**Technische Mitteilung
für Tandemgurtzeuge**

Nummer: 02/2018

Betroffene Muster: Paratec Tandem / Next Tandem / Century Tandem

Technische Mitteilung PARATEC NEXT/NEXT CENTURY Tandem 1/2018

Abb.1 Drogue mit POD

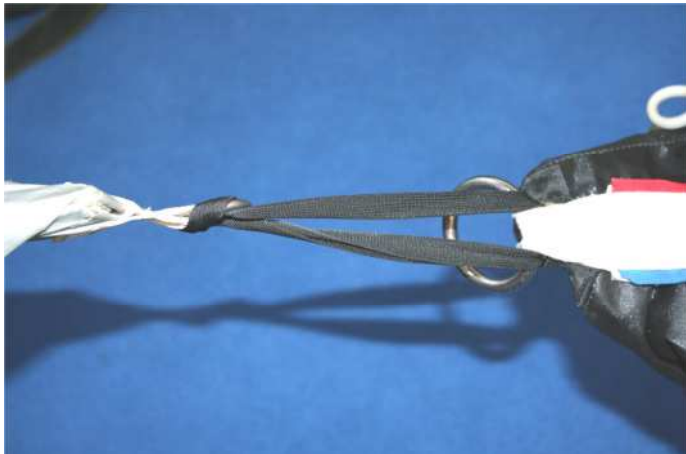
Bei einem Tandemsprung kam es zum Einhaken des Ringes der Drogue-Verbindungsleine in die Verbindungsschleufe von POD und Hauptkappe (siehe Abb.1 und 2), verursacht durch Spiraldrehungen beim Kappenflug. Daraus resultierte eine Beeinträchtigung der Flug- und Flareigenschaften der Kappe.

Offensichtlich waren während der Spiralkurven POD und Verbindungsleine auf die Oberseite der Kappe gefallen und der Ring hatte sich in der Befestigungsschleufe des POD verhakt. Diese „Verankerung“ des Ringes war Ursache für die Füllung / Entfaltung des Drogues.

PARATEC empfiehlt, die Verbindungsschlaufe nach Anbringung des POD durch zwei Wachsfadenstiche gemäß Bebilderung in Abb.3 und Abb.4. zu verschließen. Die Enden des Fadens sollen nach Anbringung des Chirurgenknoten zwischen den beiden Lagen des schwarzen Typ IV Bandes liegen. Ein Hängenbleiben des Ringes in einer ähnlichen Situation wird durch diese Maßnahme ausgeschlossen.
